改善箇所説明図

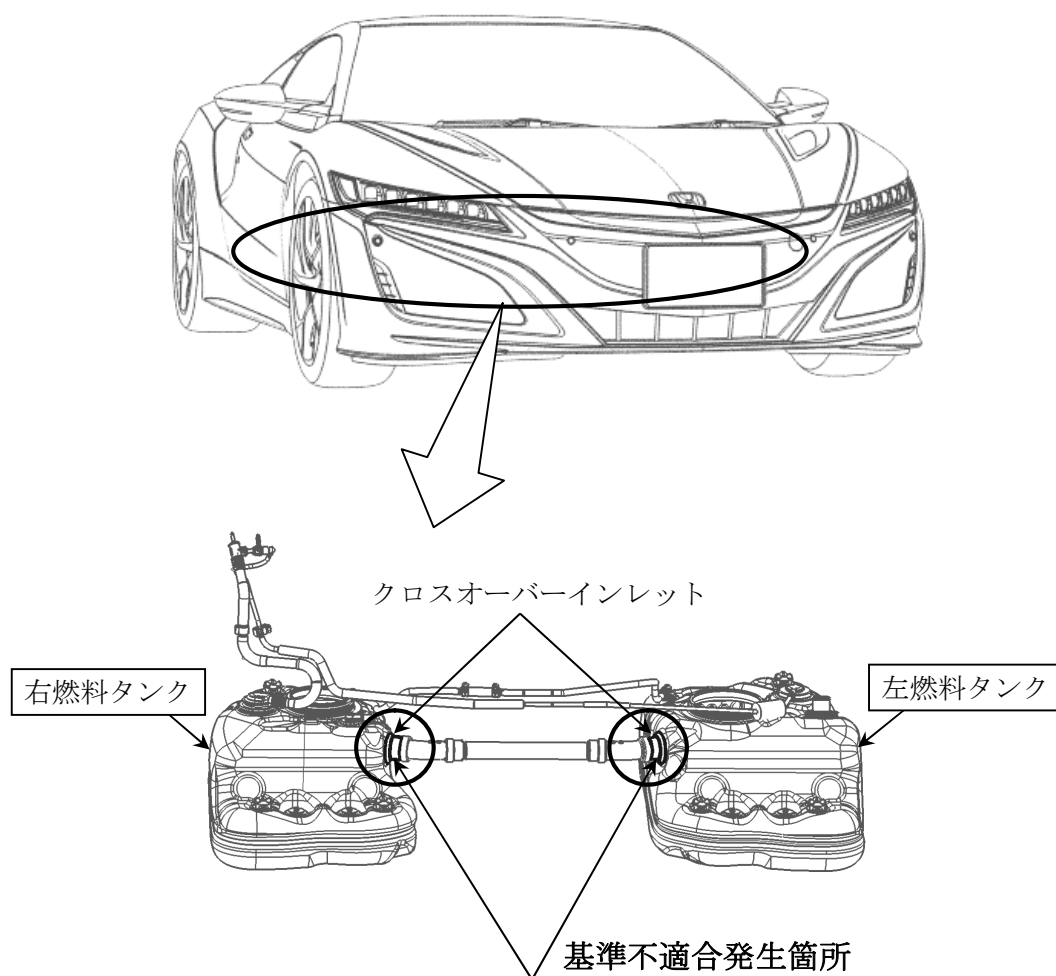
樹脂製左右燃料タンクにおいて、溶着設備の条件設定が不適切なため、左右燃料タンクを連結するクロスオーバーインレットの接合面が部分的に溶け込み不足となっているものがある。そのため、走行中の振動等により当該接合面が剥離し、燃料が漏れるおそれがある。

全車両、左右燃料タンクを良品と交換する。

識別：運転者席側ドアチェッカ下側取付ボルト頭部に黄色ペイントを塗布する。
